Ausschuss für Planung und Stadtentwicklung am 19.06.2008		öffentlich		
		Vorlagen-Nr.: FB 3/793/2008		
Nr. 4 der TO				
Dez. I	FB 3: Bau- und Verkehrsangelegenheiten	Datum:	26.05.2008	
FBL / stellv. FBL	FB Finanzen	Dezernat I / II	Der Bürgermeister	
Beratungsfolge:				
Gremium:	Datum:	TOP	Zuständigkeit	Bemerkungen:
Ausschuss für Planung und Stadtentwicklung	19.06.2008		Vorberatung

Beratungsgegenstand:
Bebauungsplan "Halterner Straße-Freistraße"

von **Westen**, im **Norden** ansetzend (mit Verzicht auf Bebauung Grundstück 202)

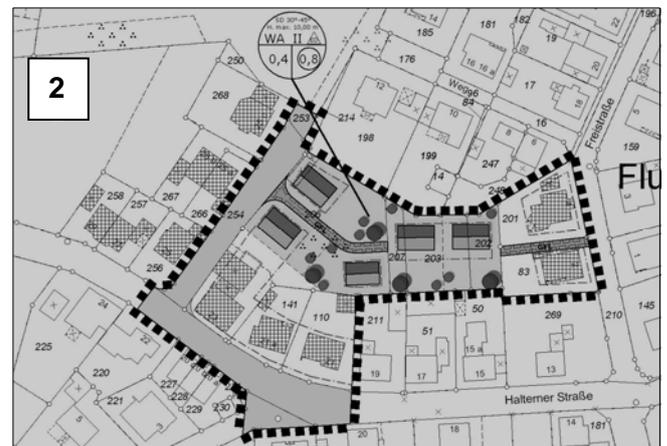
Anregungen	Abwägungsvorschlag
Man favorisiere weiterhin die Variante 3 , die dortige Stichstraße werde man auf eigene Kosten erstellen. Die hier vorgesehene Stichstraße solle (von derzeit 4,50m) auf 3,50m reduziert werden, der Grünstreifen (von derzeit 2m) auf 1m. Aus der vom Eingabeführer mitgesandten Skizze resultiere, dass die Stichzuwegung verkürzt und die Baugrenzen verändert werden können.	Der nördliche Anlieger hat bei Einsicht in die im Verfahren vorgelegte Planung seine Akzeptanz zu der bisherigen Variante 3 geäußert. Für die Ausrichtung der künftigen Grundstücke und ihrer Frei-/Gartenräume ist es städtebaulich nachvollziehbar, die Erschließung von Norden zu führen, um die neuen Gebäude Richtung Süden zu orientieren. Daher soll diese Variante für das weitere Verfahren ausgesucht werden. Die vom Eingabeführer mitgesandte Skizze wird soweit möglich übernommen, die Stichzuwegung

<p>Variante 2 zeige noch ein Bauvorhaben der seinerzeitigen Eingabeführerin C, die jedoch mittlerweile Abstand von einer Bebauung genommen habe. Insofern seien die Eigentumsverhältnisse nicht berücksichtigt.</p>	<p>verkürzt. Für den Begegnungsfall Pkw/Pkw wird aber eine Mindestbreite von 4m aufrecht erhalten, da in dem Baufenster mehrere Wohneinheiten möglich sind. Hinsichtlich der Breite des Grünstreifens wird an der bisherigen 2m-Breite festgehalten, da sie als abschirmende Anpflanzung zu den nördlichen Anlieger gedacht ist. Hier böte sich allerdings eine Ausnahmeregelung an, dass diese nördlichen Anlieger zur Anbindung ihrer südlichen Grundstückshälften mit an die private Stichzuwegung angeschlossen werden und hierfür den Grünstreifen queren können. Der Anregung wird zum Teil gefolgt.</p> <p>Die Varianten 1 und 2 gehen nicht in das weitere Verfahren ein. Der Anregung wird gefolgt.</p>
--	--

Anregungen	Abwägungsvorschlag
Die Eingabeführerin wendet sich gegen Variante 1, da sie eine von ihr gärtnerisch mitgenutzte Grundstücksfläche zerschneide.	Die Varianten 1 und 2 gehen nicht in das weitere Verfahren ein. Der Anregung wird gefolgt.

Die Verwaltung schlägt vor, auf Basis der Variante 3 mit den oben benannten Korrekturen die öffentliche Auslegung gem. § 3 Abs. 2 BauGB durchzuführen.
